**Avis de la Mission Régionale d'Autorité environnementale
de Bourgogne-Franche-Comté
sur le projet de centrale agrivoltaïque
au lieu-dit « Le Bois du Comte »
sur la commune de Gueugnon (71)**

N °BFC-2024-4560

Figure 3: Projet et habitats présents sur la ZIP (source : chapitre XI de l'étude d'impact)

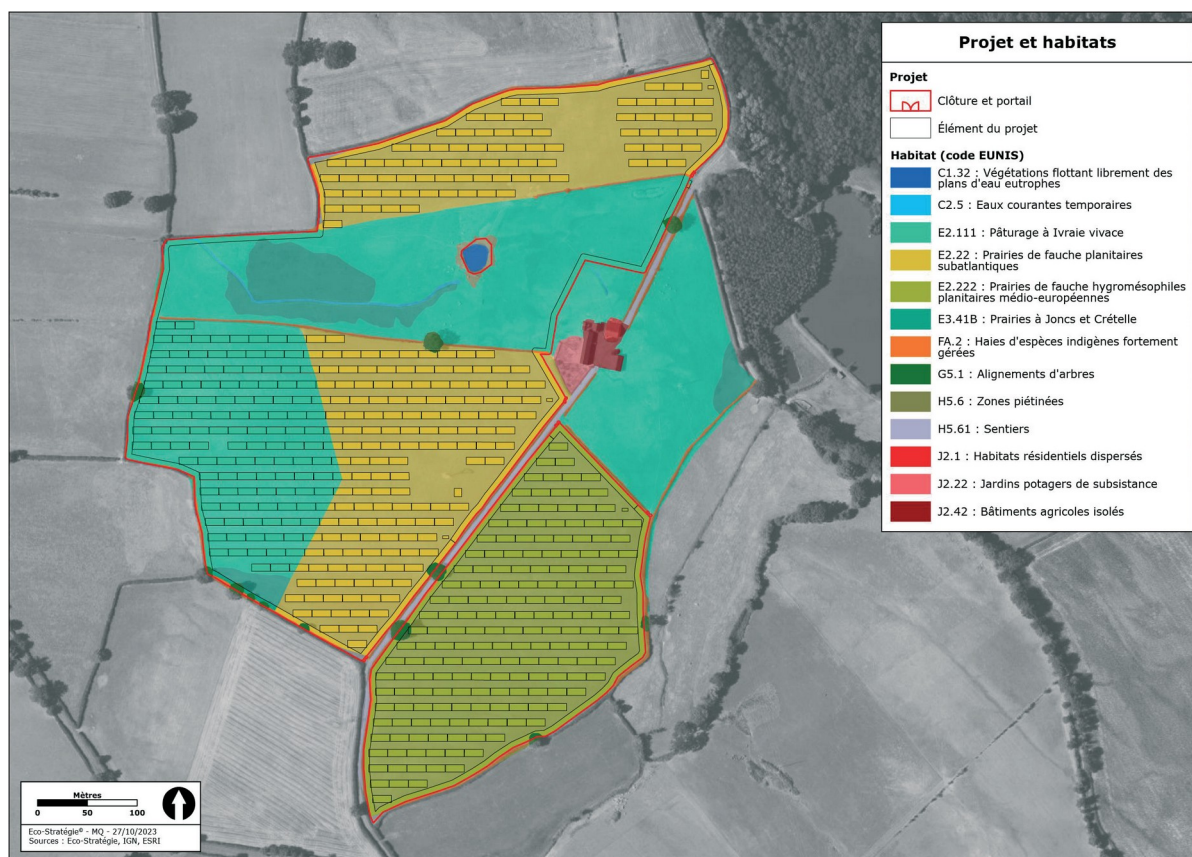
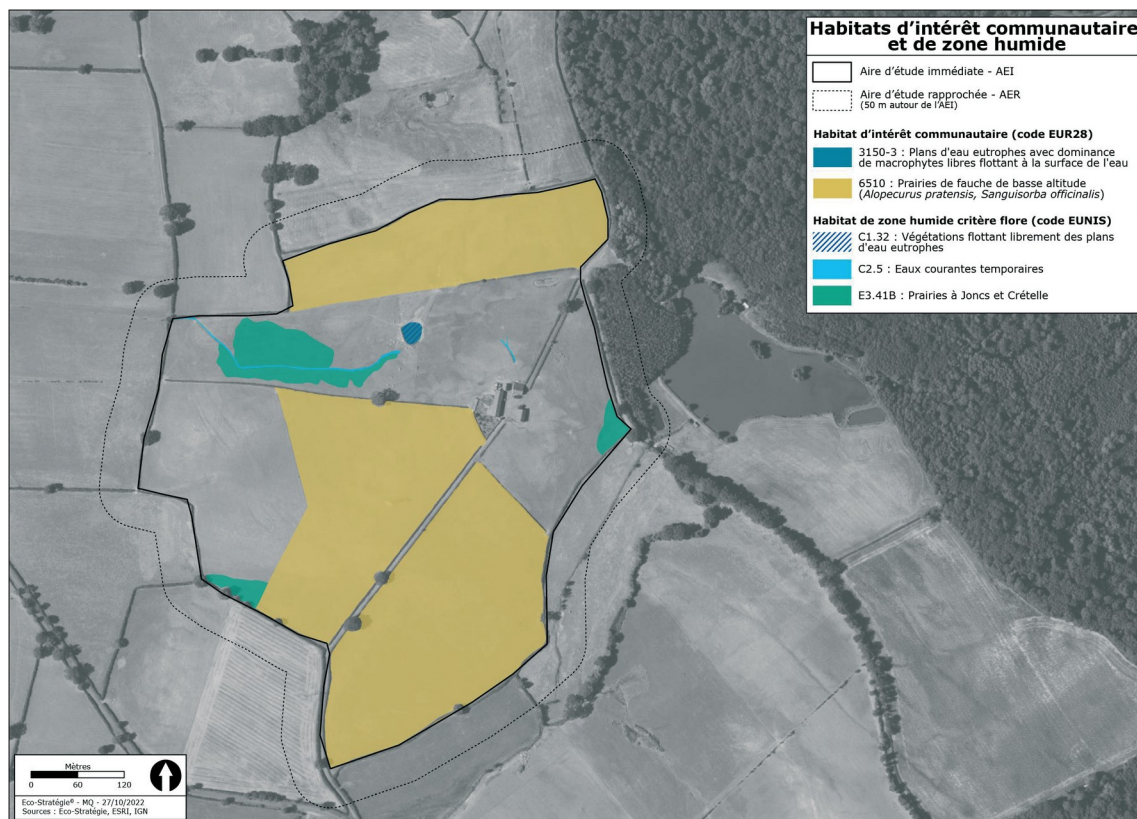
Le projet évite en phase amont les zones humides, la mare et sa zone d'alimentation, les arbres et les haies, ainsi qu'une station de Trèfle souterrain à l'est (d'une surface de 0,3 ha), le dossier précisant toutefois au chapitre VI que ce secteur a été évité afin de réduire le phénomène d'enclavement de l'habitation. Au vu de ces évitements et « des faibles superficies artificialisées ou dégradées », les impacts bruts du projet en phases de travaux et d'exploitation sont globalement qualifiés de faibles pour les habitats et la flore. Un niveau d'incidence modéré est toutefois attendu pour la flore en raison de la mise à nu des sols en phase de travaux.

Le projet s'implante sur des zones jugées à enjeu modéré et fort, à savoir les 15,38 ha de prairies de fauche de basse altitude (habitat d'intérêt communautaire) et les deux stations de Trèfle souterrain située à l'ouest d'une superficie de 1,3 ha, et évite en parallèle des secteurs considérés comme à enjeu faible. Or, le niveau d'impact brut sur le Trèfle souterrain est considéré comme faible en phase de travaux car seuls des engins « relativement légers » circuleront sur la parcelle concernée. Les impacts bruts pour les prairies de fauche de basse altitude sont jugés faibles selon le dossier car seule l'installation des pieux battus induirait un impact sur cet habitat pour une surface de moins de 5 m².

Cependant, le tableau 56 indique que 8,18 ha des 27,69 ha de milieux prairiaux seront impactés de manière temporaire ou permanente, les prairies de fauche de basse altitude étant impactées à hauteur de 0,57 ha en phase de travaux et 6,94 ha en phase d'exploitation (soit 45 % de leur surface). Le dossier précise par ailleurs que « la circulation des engins dans l'emprise du chantier, le montage des installations et l'aménagement des pistes entraîneront la disparition ou la dégradation d'une partie du couvert herbacé en place » et que plusieurs années seront nécessaires au retour d'un couvert végétal herbacé, pouvant correspondre à « des espèces végétales plus sciaphiles¹⁴ » sous les panneaux.

L'étude d'impact n'analyse pas l'effet d'ombrage lié aux panneaux photovoltaïques, la réduction de l'exposition aux précipitations et la modification de la thermie qui peuvent avoir une incidence sur le maintien en l'état des habitats prairiaux favorables aux espèces thermophiles. L'effet négatif devra donc être considéré comme permanent en phase d'exploitation.

- de revoir à la hausse les incidences du projet en phase d'exploitation et de proposer une analyse plus étayée de ces impacts pour les habitats de prairie et les espèces inféodées à ces habitats ;
- de renforcer les mesures d'évitement et de réduction, et de définir des mesures de compensation si les impacts résiduels restaient significatifs.

Figure 5: Projet et stations de Trèfle souterrain (source : chapitre XI de l'étude d'impact)

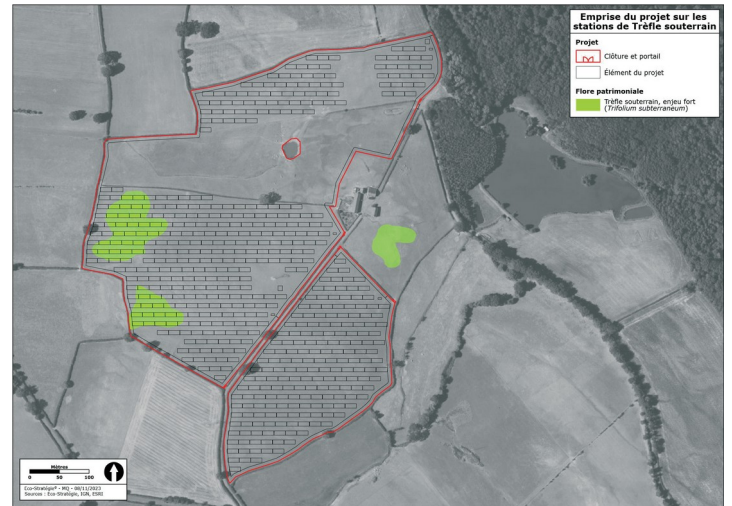
Après la mise en place de mesures spécifiques au Trèfle souterrain, à savoir l'utilisation de plaques de roulage pour la circulation des engins, le réensemencement en trèfle d'une partie du site après travaux et un suivi floristique, le dossier juge l'impact résiduel sur cette espèce protégée comme très faible. L'application de mesures telles que la gestion écologique des haies et l'absence d'utilisation de produits phytosanitaires en phase d'exploitation permettent d'abaisser les impacts résiduels sur les habitats d'intérêt communautaire (dont les prairies de fauche) à un niveau très faible selon le dossier.

Figure 8: Projet et avifaune nicheuse (source : chapitre XI de l'étude d'impact)

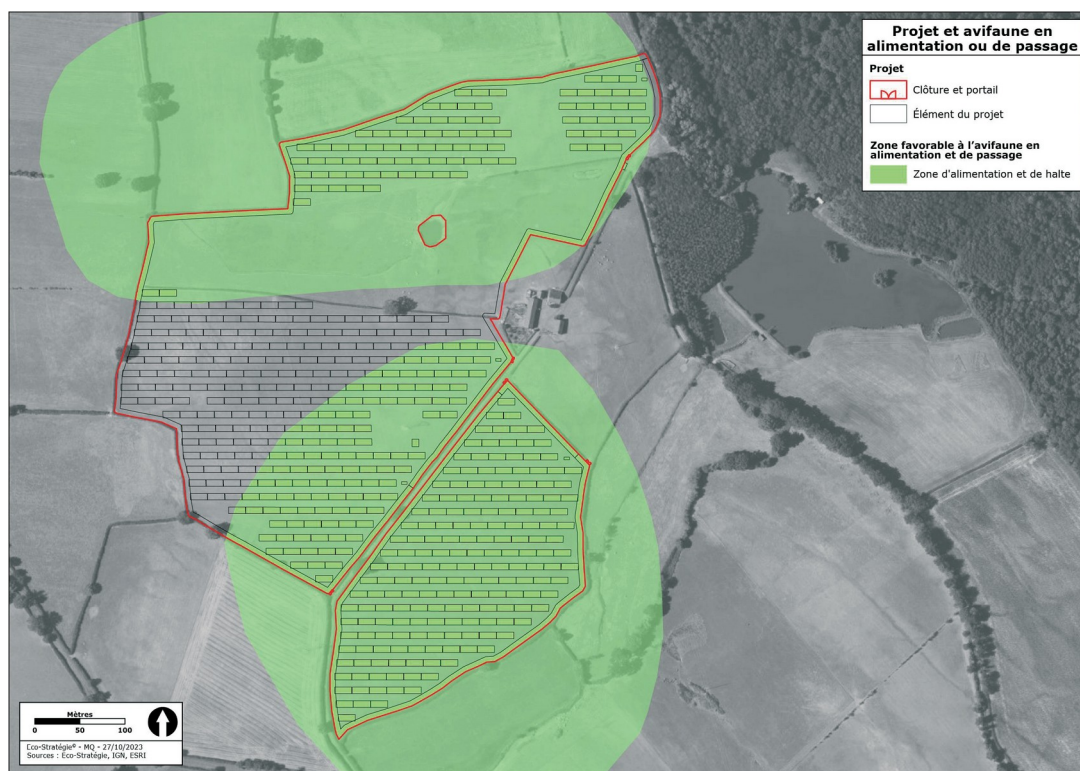
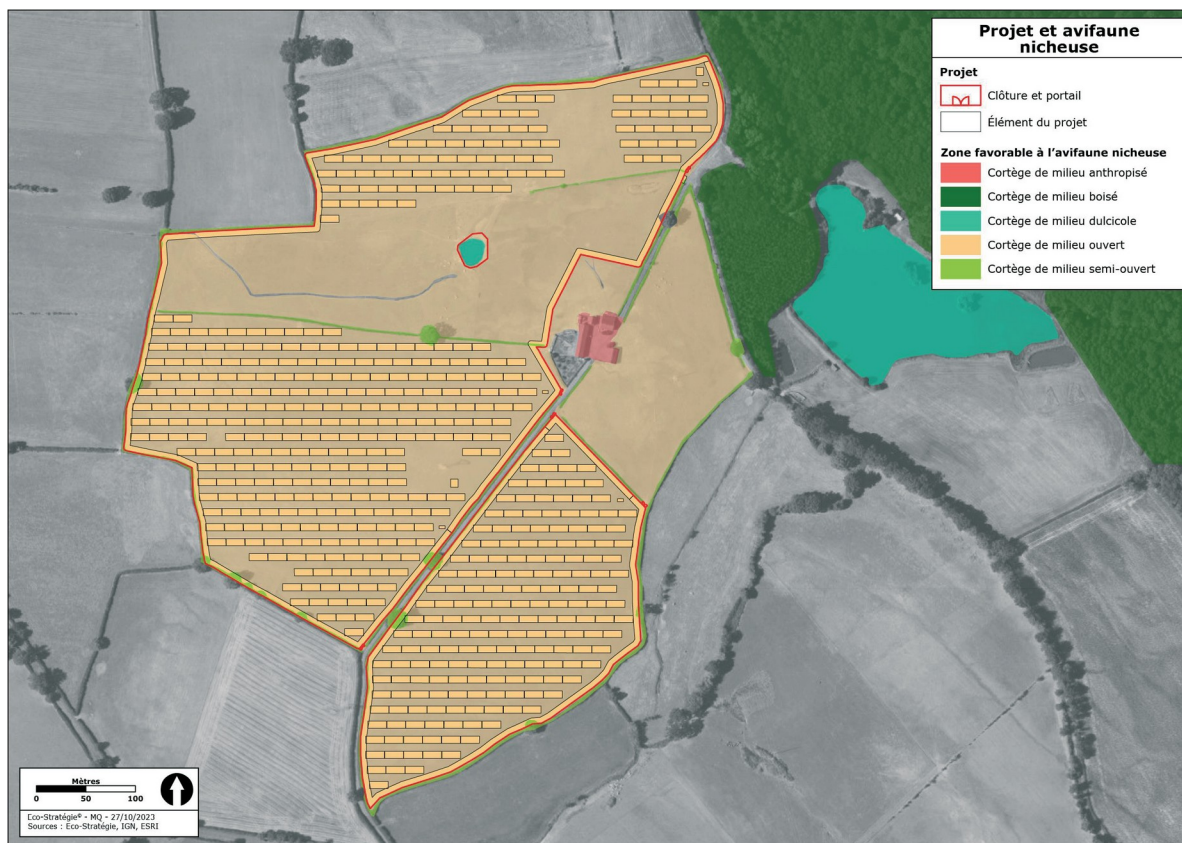
Toutefois, le dossier attribue un enjeu modéré pour neuf espèces d'oiseaux, l'enjeu pour l'ensemble des autres espèces étant qualifié de faible à très faible¹⁷. Le niveau d'impact brut du projet est par ailleurs considéré comme faible : en phase d'exploitation par la conservation des milieux existants et en phase de chantier si les travaux sont effectués hors période de reproduction (mars à août).

Or, le projet de parc photovoltaïque peut présenter des risques élevés pour les espèces d'oiseaux, les perturbations au cours de la phase d'installation et d'exploitation entraînant une réduction des possibilités de site de reproduction et d'alimentation. De plus, les panneaux solaires peuvent entraîner la destruction directe d'individus du fait des risques de collisions¹⁸ et de brûlures¹⁹.

L'impact du projet entraînant la réduction des habitats de chasse pour l'avifaune et de reproduction pour de nombreuses espèces nicheuses protégées semble sous-évalué.

- de revoir à la hausse le niveau d'enjeu et d'impact pour les espèces d'oiseaux à statut de conservation menacé (espèces en danger, vulnérables ou quasi menacées) présentes sur le site, de compléter l'étude d'impact par une analyse complète des incidences sur ces espèces et de définir des mesures ERC adaptées ;
- de présenter une analyse des impacts du projet sur les espèces nicheuses et hivernantes, et sur la perte de territoire de chasse de l'avifaune présente, notamment pour l'alimentation de

l'avifaune à grand territoire comme le Milan royal, et de définir des mesures adaptées au regard des impacts potentiels du projet sur leur espace vital, notamment en termes de variantes d'aménagement.

Figure 9: Localisation des gîtes potentiels, des zones favorables et des points d'écoute (source : étude d'impact chapitre VIII)

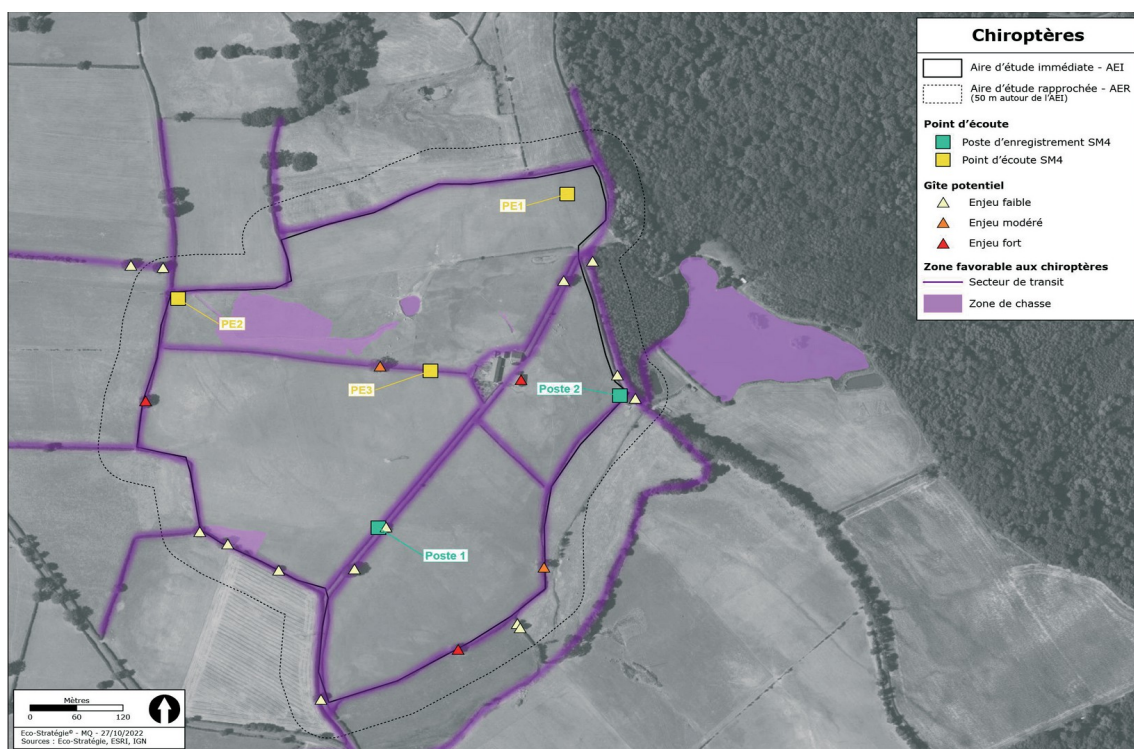
Le dossier affirme qu'en phase travaux le projet n'entraînera pas de risque de mortalité directe potentielle de chiroptères et que le risque de dérangement sera faible car les individus présents peuvent fuir dans des zones limitrophes. Il affirme par ailleurs qu'en phase d'exploitation, le projet n'aura pas d'incidences et que

les impacts bruts du projet seront faibles à nuls. Or, cette conclusion n'est pas convaincante, notamment au sujet du risque de collision entre les chiroptères et les panneaux solaires suspecté par différentes études²¹.

L'impact résiduel est qualifié de très faible après application des mesures ERC telles que l'évitement des milieux humides (zones de chasse), l'adaptation du calendrier des travaux, la conservation des arbres gîtes, la gestion écologique des haies.

- **de revoir à la hausse le niveau d'enjeu et d'impact pour les espèces de chiroptères à statut de conservation menacé (espèces vulnérables ou quasi menacées) présentes sur le site ;**
- **de mieux justifier le niveau d'impact résiduel très faible sur ces espèces au regard de la perte de territoire de chasse que sont les milieux prairiaux ;**
- **de proposer des mesures ERC permettant réellement d'atteindre des impacts résiduels non significatifs pour les espèces présentes ;**
- **de laisser un recul suffisant avec les éléments boisés et les haies existantes ou reconstituées²² et de préciser les modalités d'entretien des espaces périphériques hors emprise clôturée, de façon à maintenir leur intérêt écologique ;**
- **d'étudier les impacts des clôtures et de proposer des adaptations qui permettent de les réduire.**
